伊方発電所原子炉施設保安規定変更認可申請書

伊方発電所原子炉施設保安規定変更比較表

伊方発電所原子炉施設保安規定の変更について

図320

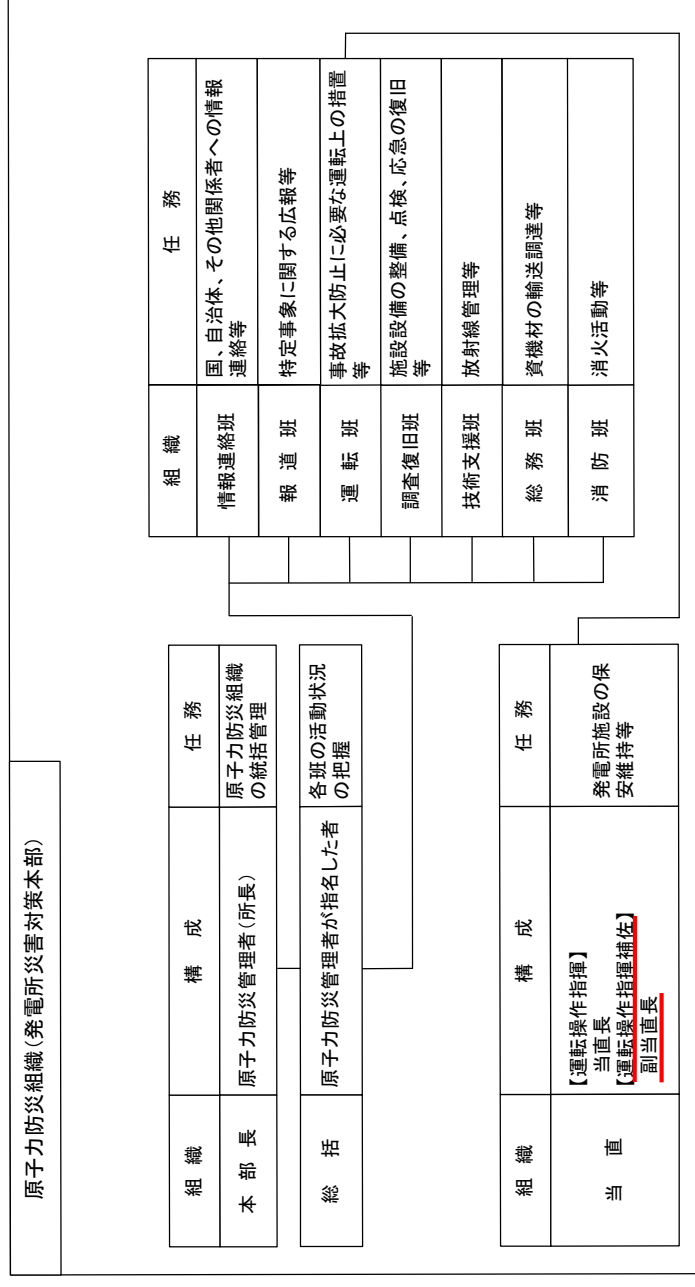
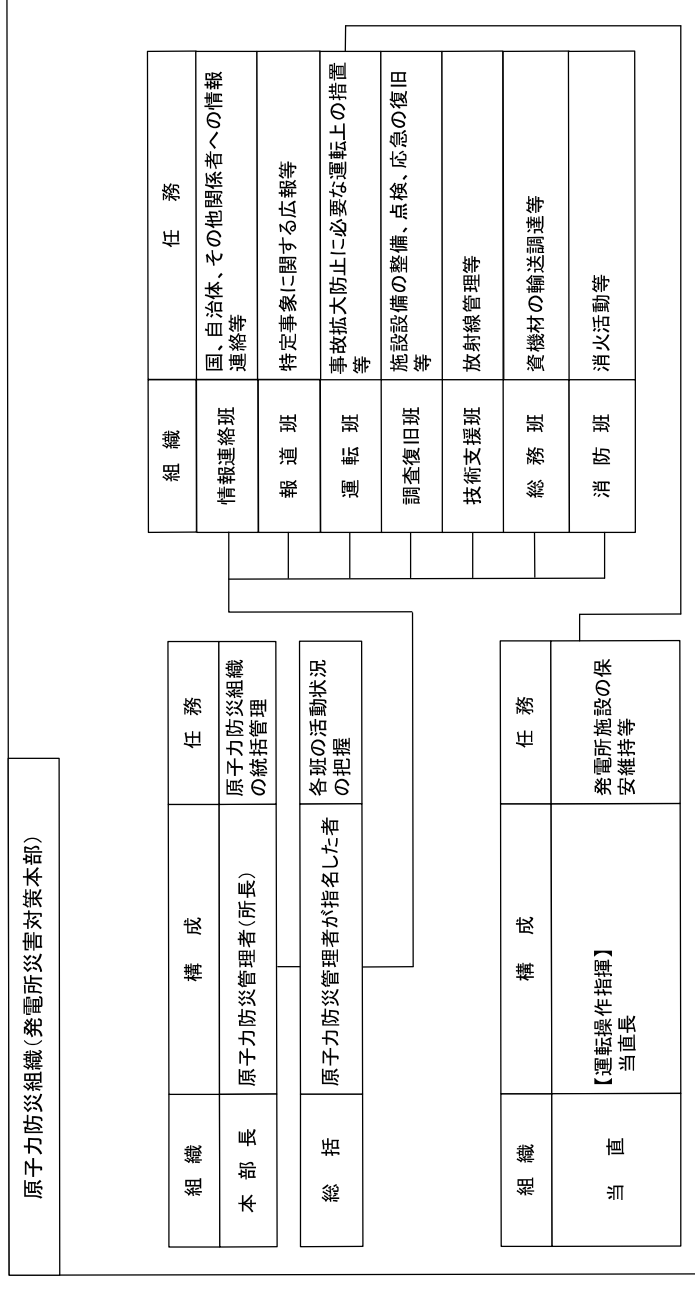
第320条 安全技術課長は、原子力災害の発生または拡大を防止するため、図320に示す原子力防災組織を定めるにあたり、所長の承認を得る。

廃止措置計画の進捗に伴う変更

1号炉のすべての使用済燃料は輸送が完了し、1号炉の使用済燃料ピットに使用済燃料を保管することはないことから、貯蔵可能な使用済燃料ピットの対象の見直しを行う。また、1号炉および2号炉の廃止措置の進捗に伴い、設備の管理、運用状況に合わせ運転員の区分に関わらず配員できるように、1、2号炉の運転員においては、1、2号炉の当直長を除いた運転員を統一した区分に変更する。
